总平面图变更

地下室一层变更

局部1#楼二层平面图 变更前

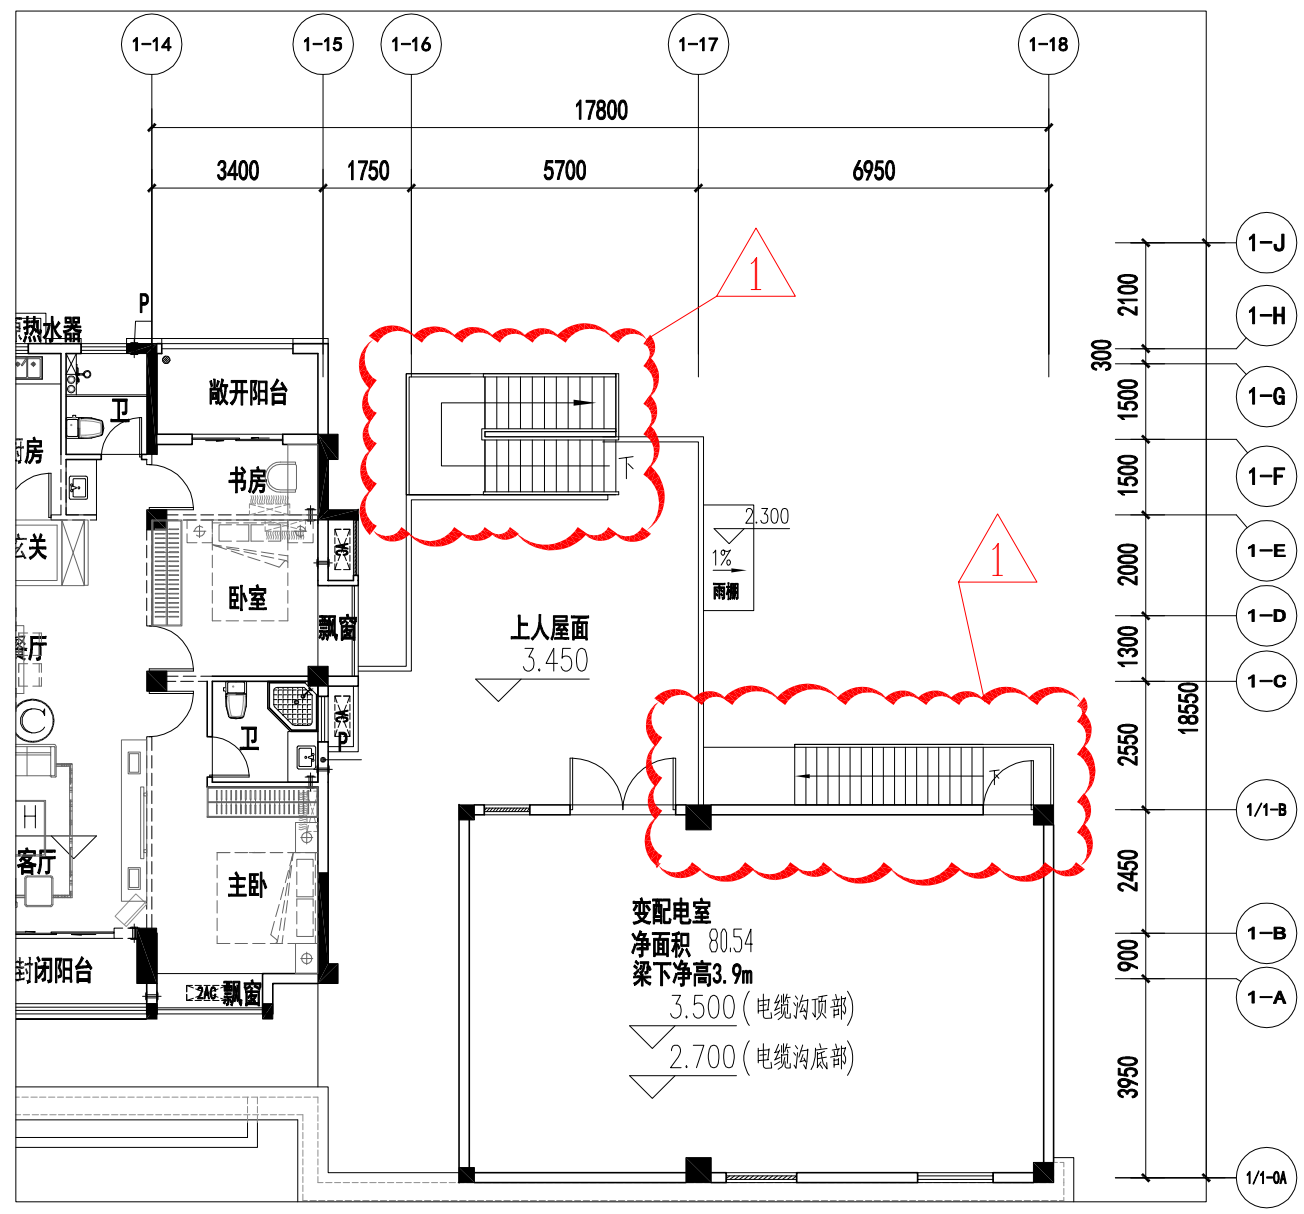
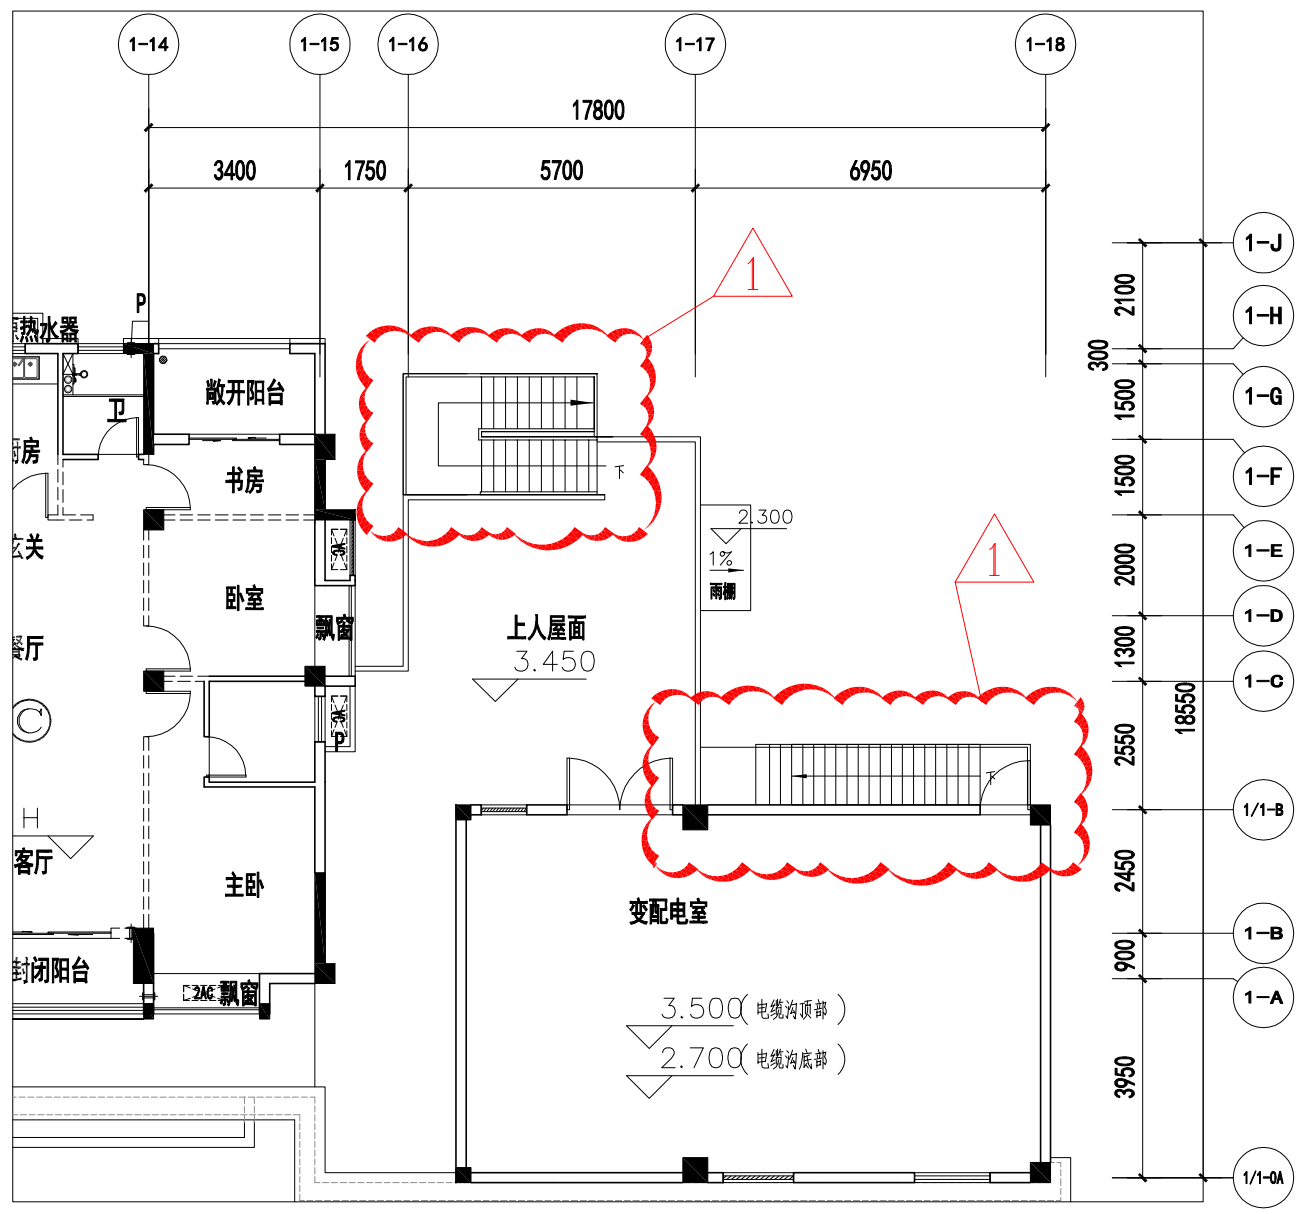
1:1-16轴交1-G轴处室外楼梯踏步数量减少, 相应楼梯长度变短; 1-18轴交1-B轴处室外楼梯踏步数量增加, 相应楼梯长度增长, 平台在1/18轴处向左移0.4m。计容面积减少0.257m²。

局部2#楼一层平面图 变更前

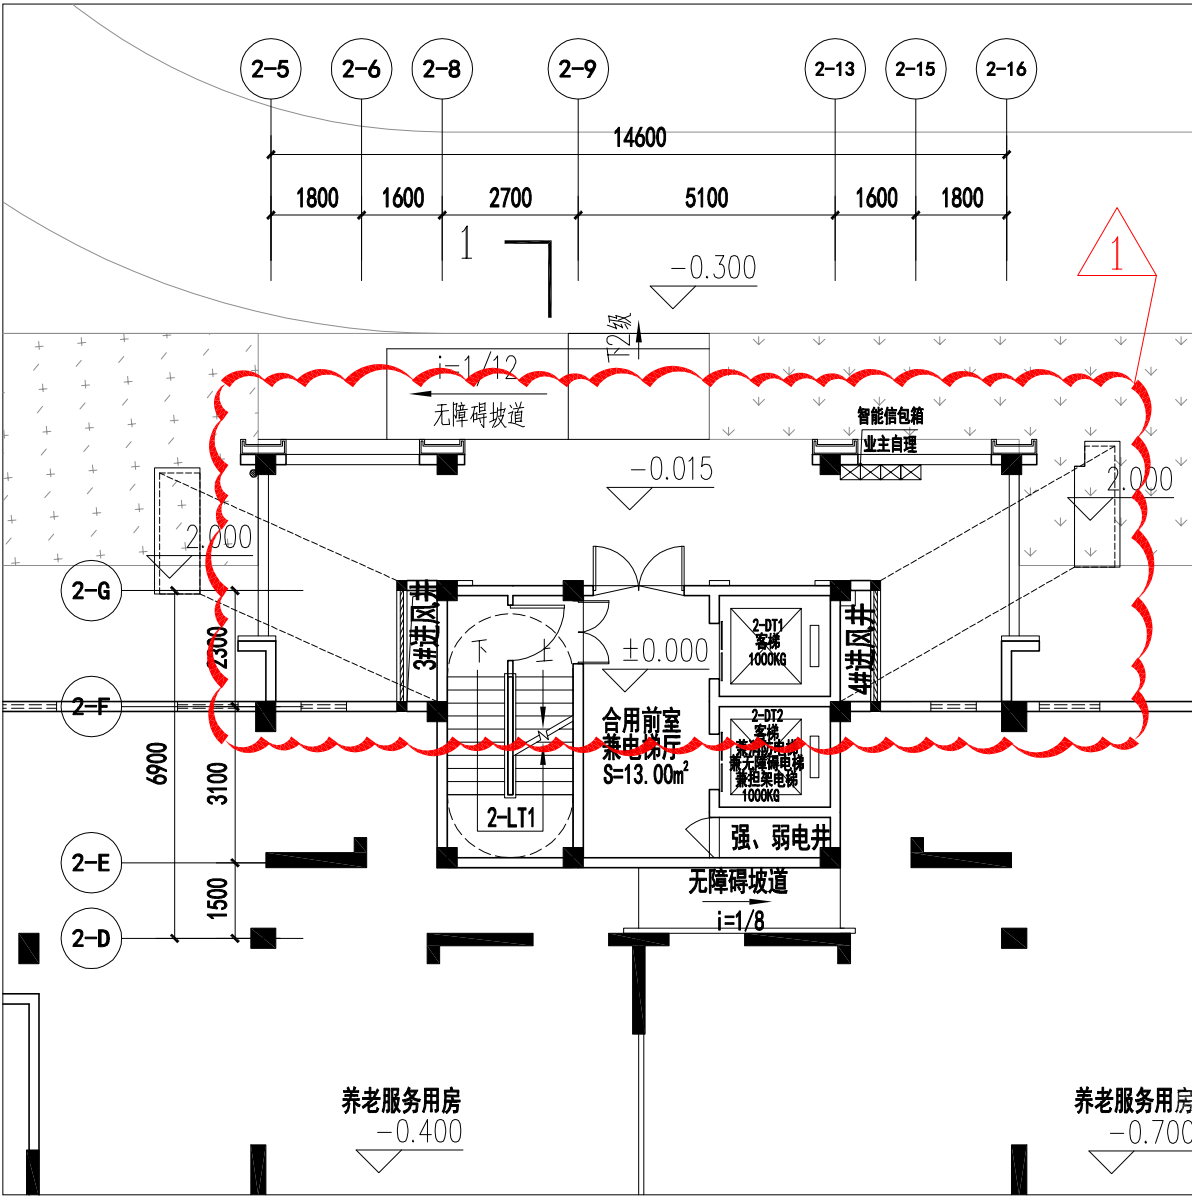
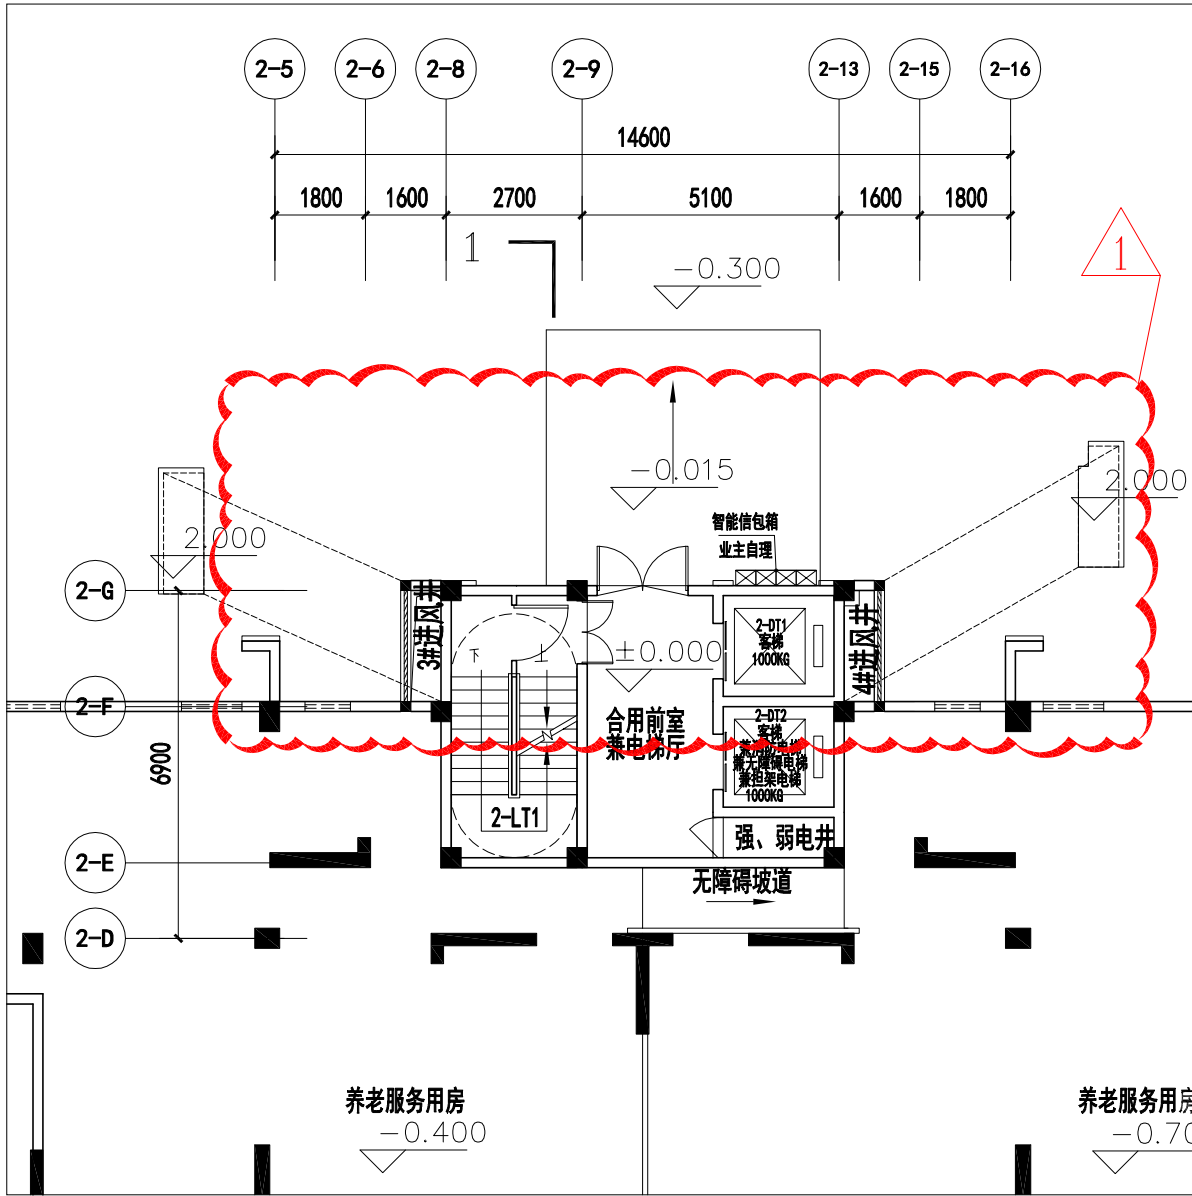
1:2-5轴和2-16轴交2-G轴北侧的入口装饰性门头调整, 相应的信报箱位置调整。

局部2#楼二层平面图 变更前

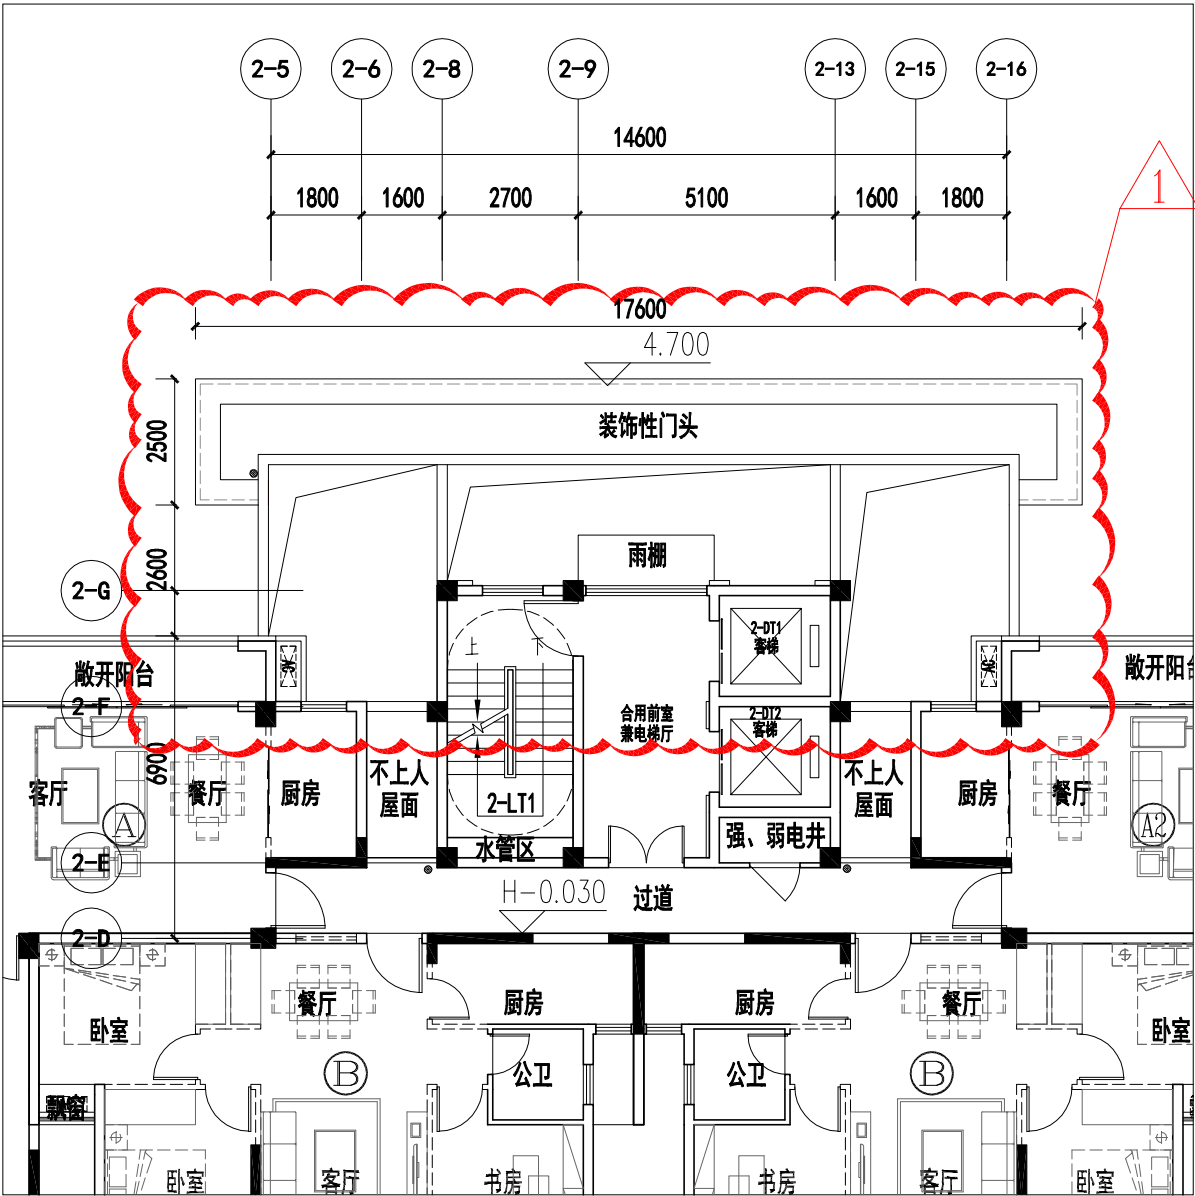
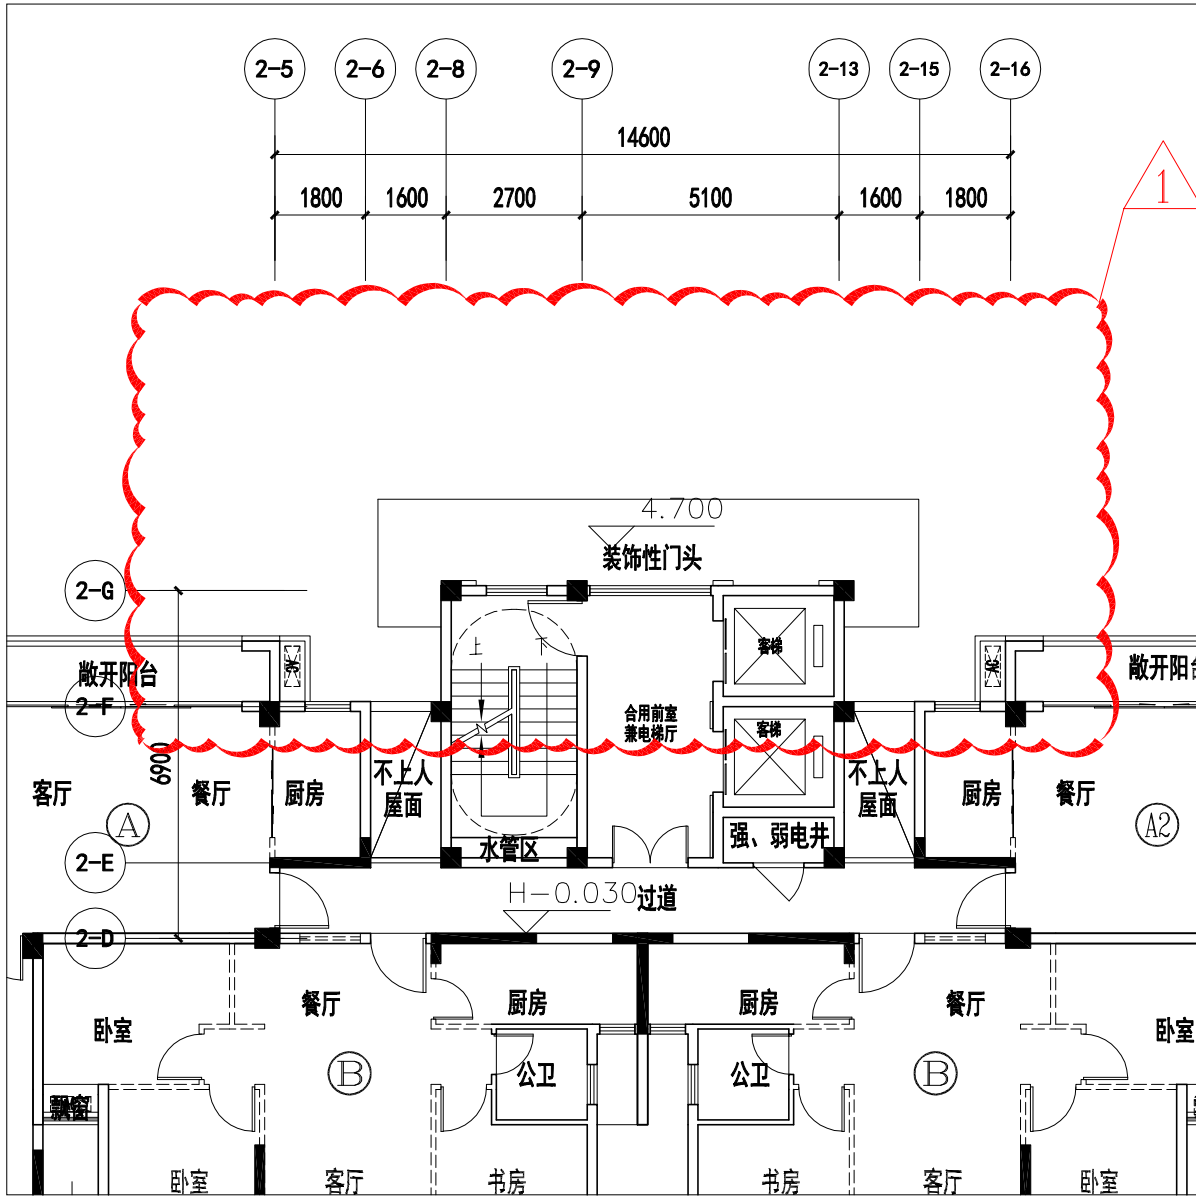
1:2-5轴和2-16轴交2-G轴北侧的入口装饰性门头调整。
